MCK0590 et MCK0592

NOUVEAU TENDEUR

Une nouvelle version du tendeur inclus dans les kits MCK0590 et MCK0592 est disponible.

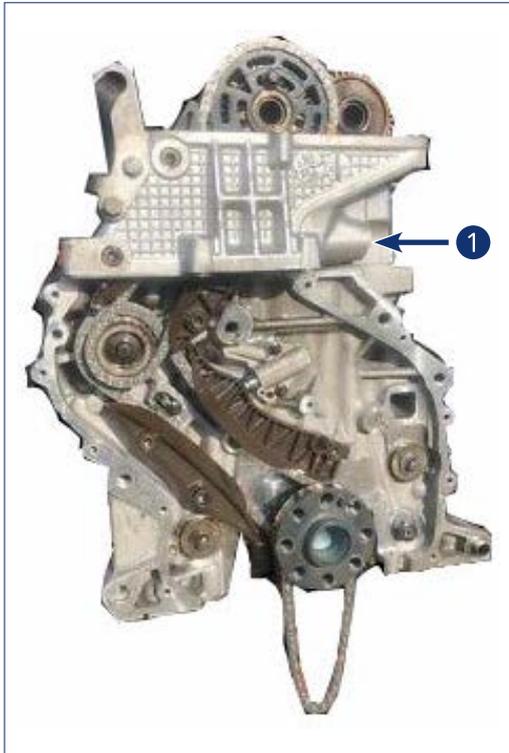
L'ancien tendeur, référence **OE 11317797901** (longueur de tige 63 mm, longueur totale 86 mm) a été remplacé par une nouvelle version, référence **OE 11318586699** (longueur de tige 66 mm, longueur totale 90 mm).

Il y a deux différences entre les versions :

1. La section filetée (M22 x 1,5 mm) a été allongée et s'étend maintenant jusqu'à l'extrémité de la tige.
2. Le piston est plus long (quelques millimètres seulement).

Cette image montre le logement du tendeur sur la culasse.

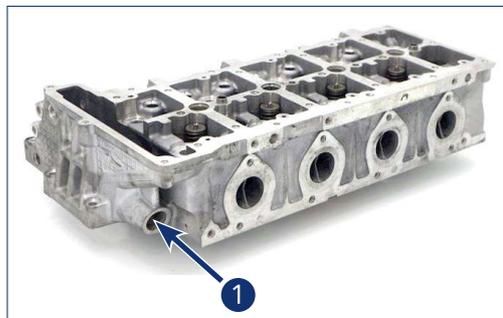
Sur un nombre limité de véhicules, cette variation de longueur de la tige filetée nécessitera de modifier le logement sur la culasse. Cette modification sera nécessaire afin de pouvoir monter correctement le tendeur.

Si, une fois installé dans la culasse, la base du tendeur (nouvelle version) dépasse, il sera nécessaire de modifier le logement en prolongeant le filetage.

- Utiliser un outil de filetage ayant les caractéristiques suivantes : M22 x 1,5 mm.
- Refiler le trou en prolongeant le fil sur toute la longueur du trou (le fil doit s'étendre d'un bout à l'autre).
- Retirer les copeaux du fil et nettoyer soigneusement la culasse.
- Remonter le tendeur en vérifiant que les surfaces s'accouplent.
- Serrer le tendeur à 70 Nm.

Enfin, nettoyer soigneusement les surfaces pour vous assurer qu'aucun débris ne pénètre dans le moteur et le système de lubrification.
